NO : R-4210-2022 phase 3

RÉGIE DE L'ÉNERGIE

**DEMANDE D'APPROBATION DU PLAN
D'APPROVISIONNEMENT 2023-2032 DU
DISTRIBUTEUR**

MÉMOIRE DE L'AQCIE ET DU CIFQ

2 **Emplacement des huit parcs éoliens dans le réseau régional Matapédia**

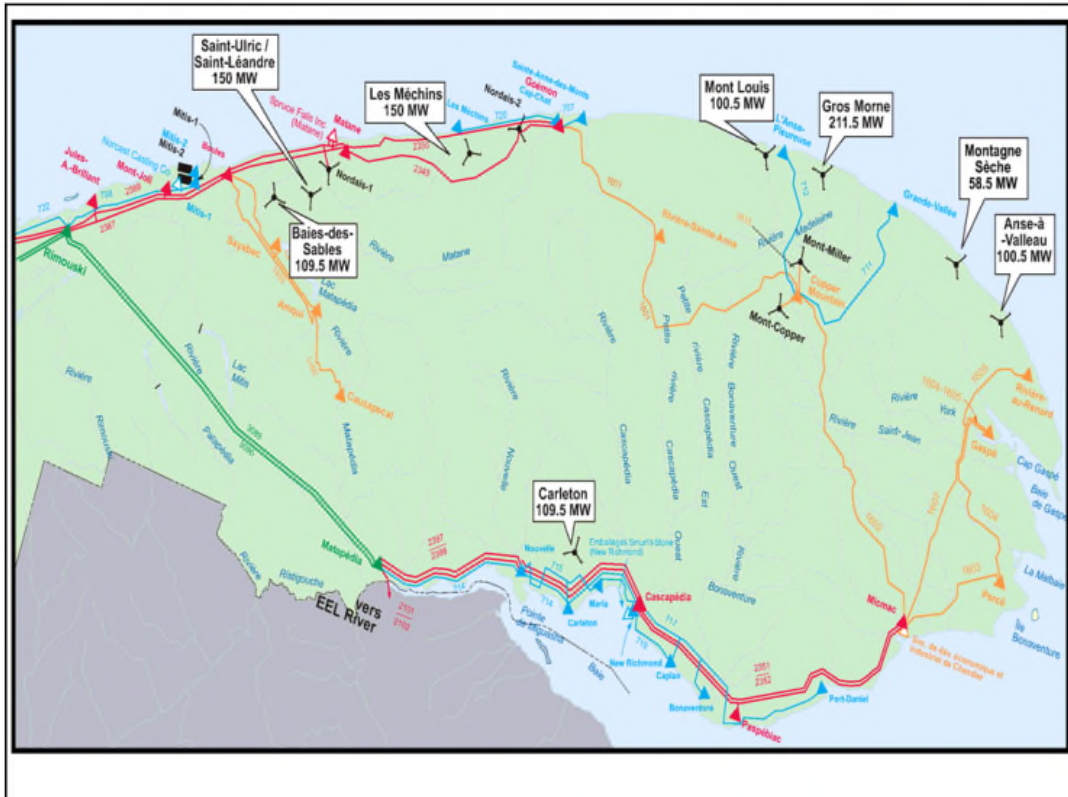
On peut constater que les quatre parcs existants ne sont pas dans les zones admissibles montrées plus haut.

Pour les raisons énoncées plus haut, l'AQCIE et le CIFQ recommandent à la Régie d'exiger que le Distributeur reconnaisse l'admissibilité des parcs existants à soumissionner à l'appel d'offres A/O 2023-01.
